Podací lístek	
Krajský úřad Středočeský kraj, Zborovská 11, 150 21 Praha 5	
Podal: Pro Odolenu Vodu z.s., IČ:01224395, DS: 2tqufqt, Náměstí Vítězslava Háška 2, 250 70 Odolena Voda	
Číslo dokumentu: 093355/2021/KUSK UID: kuskes14d7e53 	
Věc: Vyjádření spolku Pro Odolenu Vodu z.s. - přeložka D7?D8 PŘIHLÁŠKA ÚČASTNÍKA	
Doručeno dne: 22.07.2021 16:16 NÁMITKY	
li / li,sv.př: 0/0	př / druh: 2

Spisová značka: SZ166829/2020/KUSK/ÚŠŘ/Čer
Čj.: 074507/2021/KUSK
Čj.: 076415/2021/KUSK

**Věc: Připomínky k územnímu řízení stavby „II/240 a II/101, přeložka silnic
v úseku D7-D8, III. etapa**

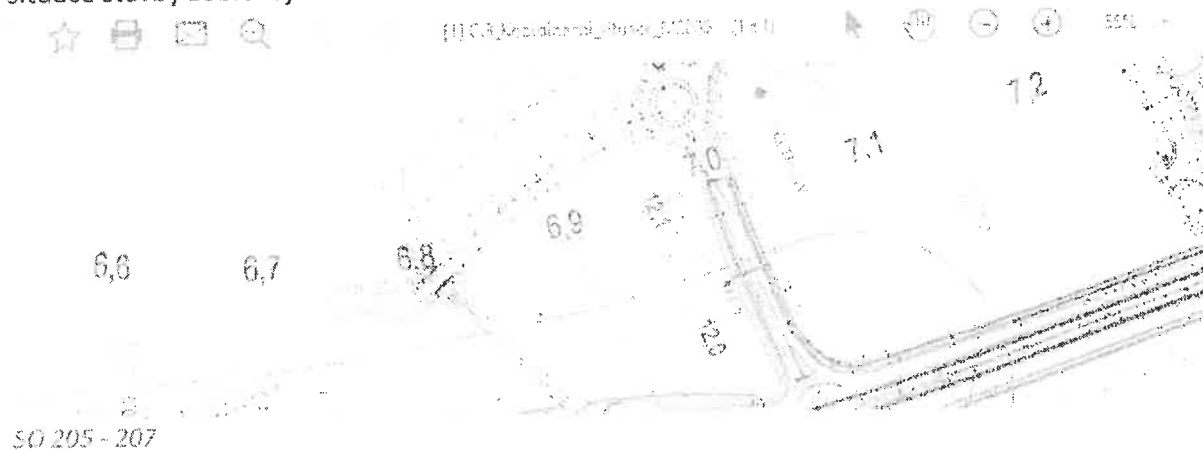
ZÚR pro veřejně prospěšnou stavbu D059 vymezují 1 MÚK v katastru obce Chvatěruby. Mimoúrovňová křižovatka je křižovatka, na níž jsou vzájemně propojeny pozemní komunikace, křižící se v různých úrovních. Ačkoliv se trasování stavby vyhýbá pojmenování MÚK a používá názvosloví „rampy“. Vedení trasy v úseku 6,5 – 7,1 vykazuje znaky útvarové kosodelné MÚK mezi navrhovanou komunikací na mostech a komunikací II/608. **III. etapa tedy obsahuje 2 MÚK, což je v rozporu se ZÚR Středočeského kraje.**

Detailně je tato skutečnost popsána v Souhrnné technické zprávě v části 4. **DOPRAVNÍ ŘEŠENÍ A ZÁKLADNÍ ÚDAJE O PROVOZU, PROVOZNÍ A DOPRAVNÍ TECHNOLOGIE: Přeložka II/240, II/101 je napojena přes rampy křižovatky na projektovanou okružní křižovatku na II/608. Hlavní trasa přeložky kříží II/608 mimoúrovňově po mostním objektu.** Výřez v obrázku situace stavby zobrazuje MÚK kosodelného tvaru:
